改善箇所説明図

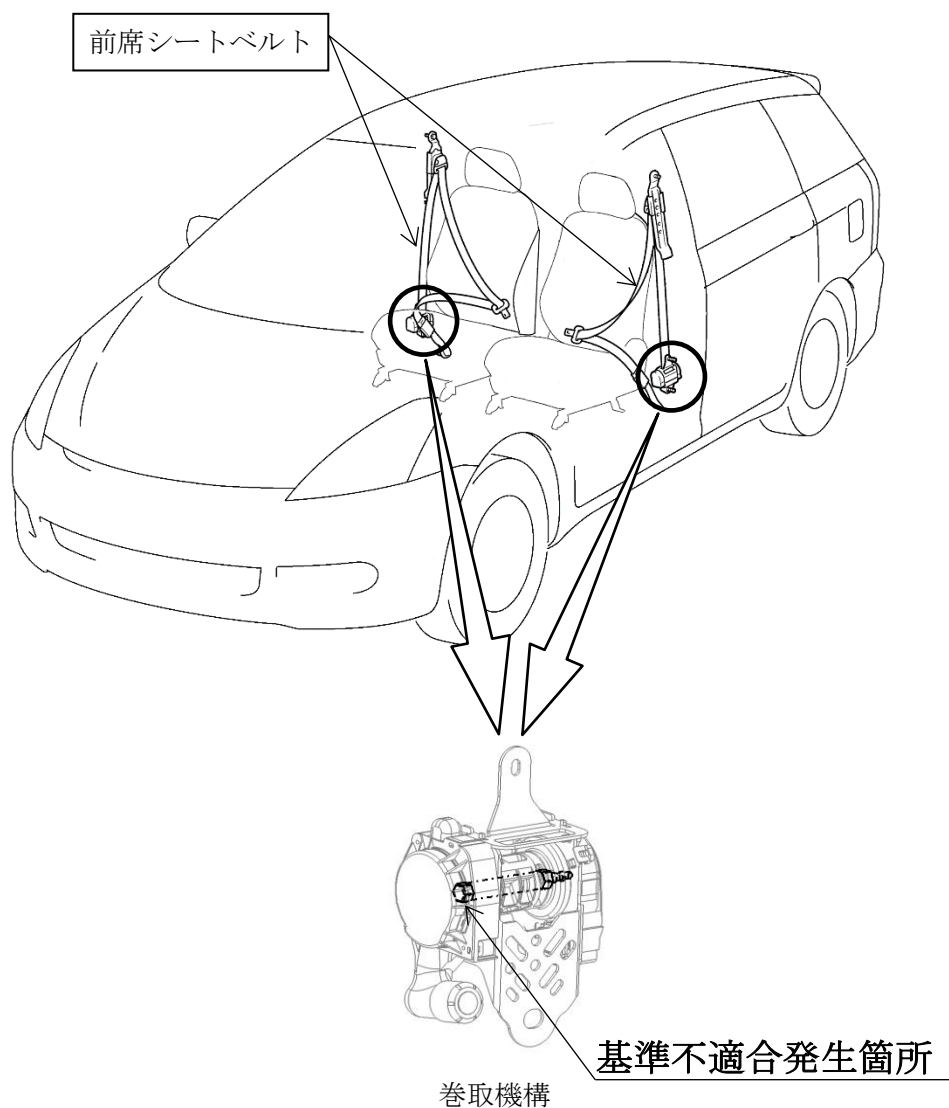
交換修理用のフォースリミッタ付き前席シートベルトにおいて、巻取機構内のシャフトの製造管理が不適切なため、形状不良のものがある。そのため、衝突時に乗員保護のためのフォースリミッタが作動した際、ベルトの引き出し量が増加して、乗員の拘束力が弱まるおそれがある。

全車両、対象となるシートベルトの製造番号を点検し、該当する場合は良品と交換する。

識別：改善済車両には車台番号打刻位置のハイフン前1桁目に黄色ペイントを塗布する。
